**Markveien 3, Sarpsborg kommune**

**Områdestabilitetsvurdering**

Uavhengig kontroll geoteknikk

Kontroll iht. NVE veileder 1/2019

Bilde 2.2 Oversiktsbilde av plasseringene til profil 11, 3 og 4 som vurderes videre mht. NVE veilederen 1/2019. Kilde: referanse [1].

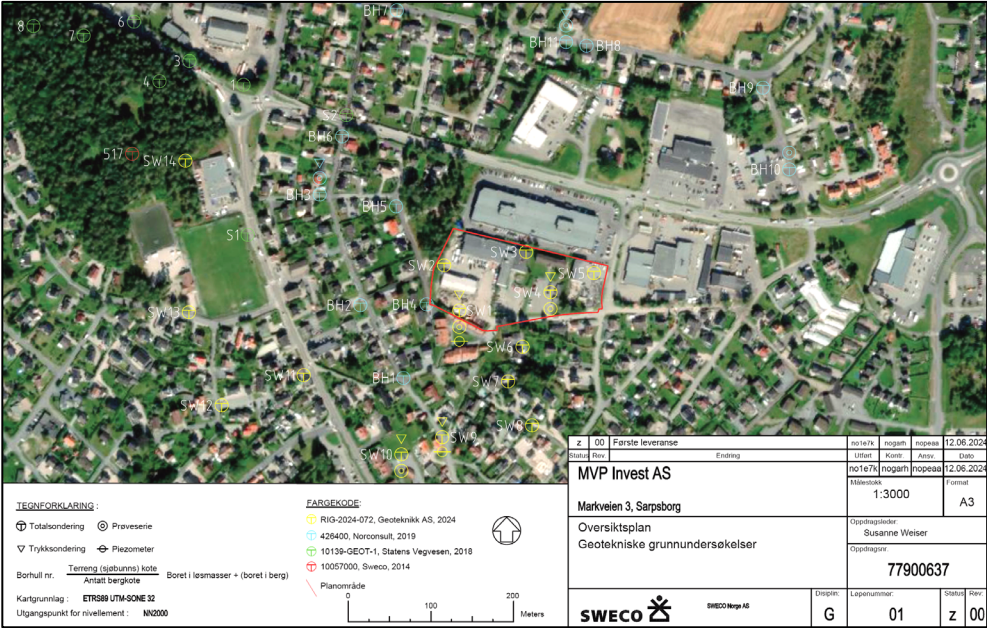
Sweco AS har utredet tre kritiske skråninger; profil 1, 3 og 4, hvor det vurderes at det ikke er sannsynlig at skråningen ved profil 1 inngår i en faresone for områdeskred på bakgrunn av god dekning med utførte grunnundersøkelser ved profilet, se bilde 2.2. Undersøkelsene viser forekomster av friksjonsmasser. Videre vurderer prosjekterende at det er mindre dekning av grunnundersøkelser langs profil 3 og 4, som gjør det vanskelig å gjøre en sikker geoteknisk vurdering av skråningsstabiliteten ved profil 3 og 4, derfor velger prosjekterende å utføre befaring og ytterligere grunnundersøkelser i området.

*VSO Consulting er enig i Sweco AS sin gjennomgang av grunnlag og valg av profiler til videre utredning.*

Bilde 2.3 Borplan som presenterer de tidligere utførte grunnundersøkelser og de ytterligere grunnundersøkelsene utført av Geoteknikk i regi av Sweco AS. Kilde: referanse [1].

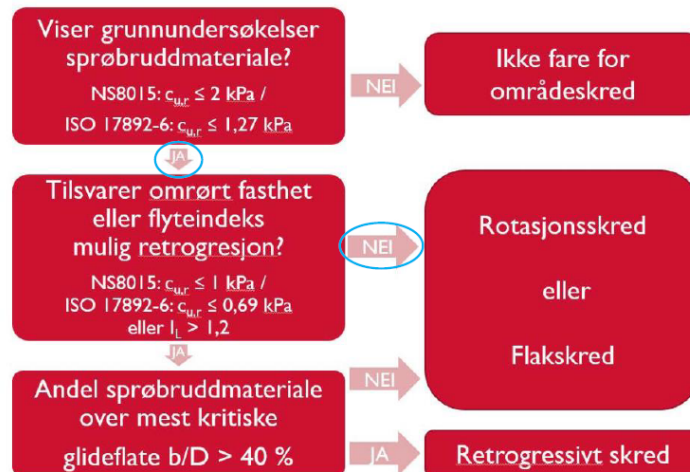
VSO Consulting har vurdert at de ytterligere grunnundersøkelsene er utført på fornuftige steder for å oppnå tilstrekkelig innsikt i jordprofilen langs profil 3 og 4, i tillegg har de valgt å utføre en boring ved det bratte partiet ved profil 1, for å sjekke om jordprofilen stemmer overens med vurderende som ble gjort i steg 5. Sonderingen viste høy friksjonsmotstand med morenemasser, dette støtter opp under det som ble vurdert i steg 5. VSO Consulting er enig i at det er fornuftig å anta sprøbruddmateriale for sylindreprøven i SW4 mht. de utfordringene som ble møtt på underveis i feltarbeidet.

Bilde 2.4 Avgrensning av et evt. løsnakeområdet, karakterisert som et flakskred. Kilde: referanse [1].

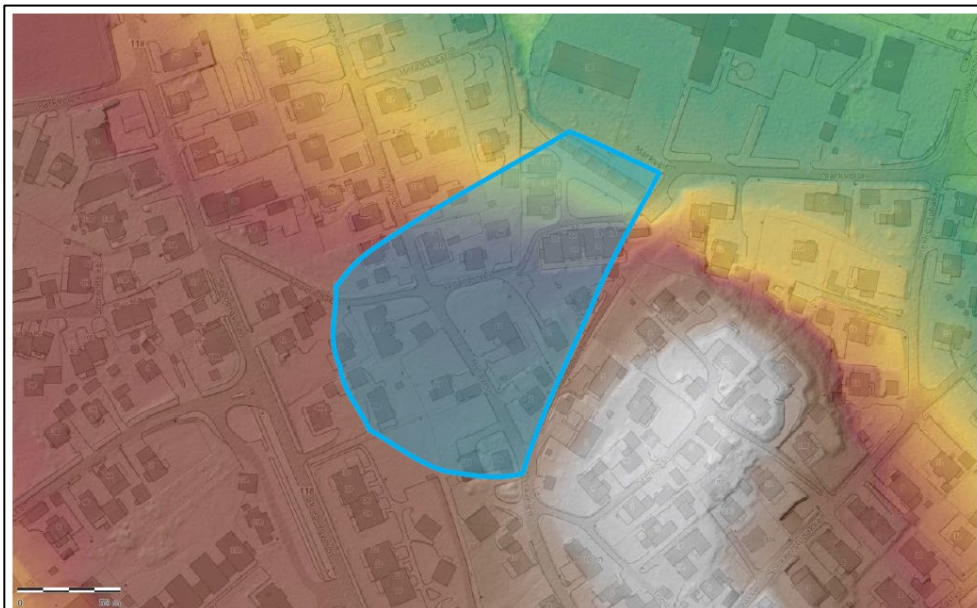
Sweco AS utfører en grundig vurdering av aktuelle skredmekanismer ved hjelp av tilgjengelig informasjon fra labresultater til å følge flytskjema fra NVE sin kvikkleireveileder, se utklippet fra rapporten til Sweco [1] herunder samt avgrensning av løснеområdet på bilde 2.4.

På bakgrunn av topografien i området (jevnt hellende terreng med åpent, flatt terreng i bunn av skråningen) og lagdelingen av løsmassene vurderes *flakskred* som den mest aktuelle skredmekanismen, og den som kan få størst løснеområde. Løsnakeområdet vurderes til å avgrenses av moreneryggen i høyden i øst, utfllating av terreng i vest og topp av skråning i sør. Omtrentlig antatt løsnakeområde er illustrert i Figur 6-6.

Bilde 2.5 Laginndeling langs profil 3. a) eksisterende situasjon og b) situasjon ved utgraving ved skråningsfoten med helning på 1:1,5. Kilde: referanse [1].

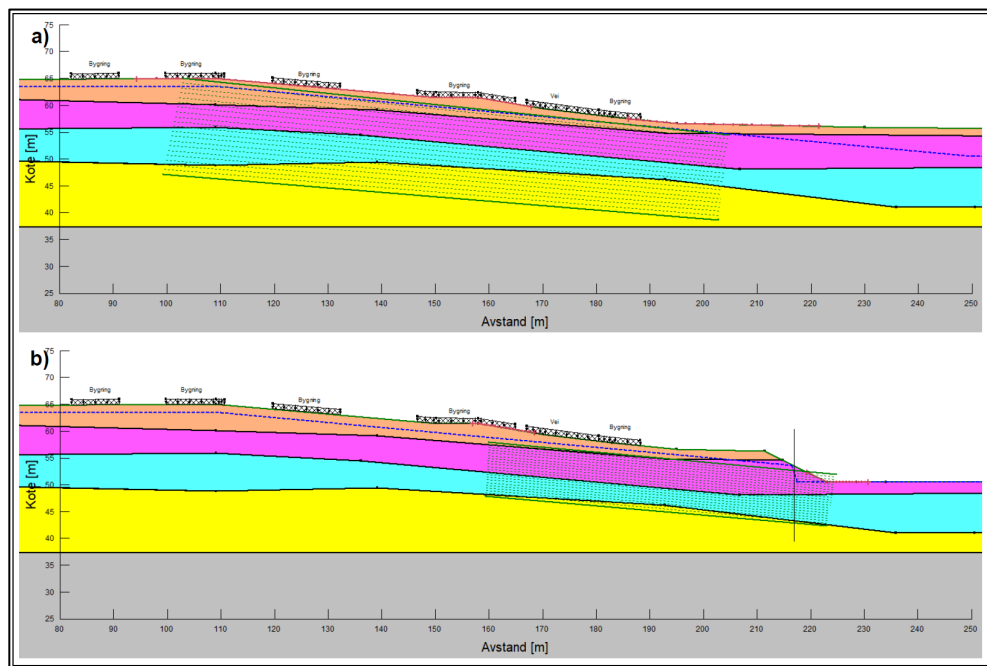
VSO Consulting vurderer Sweco AS sitt valg av geotekniske parameter, laginndeling, geometri og utførelse av stabilitetsanalyser som grundig begrunnet og diskutert rundt med utgangspunkt i de utførte grunnundersøkelsene samt som det blir tatt høyde for usikkerhet rundt enkelte sonderinger fra feltarbeid. Sweco AS presenterer resultatene og beviser at beregningene innfrir sikkerhetskravene gitt i NVE veilederen 1/2019 og planlagt tiltak er dermed gjennomførbart.
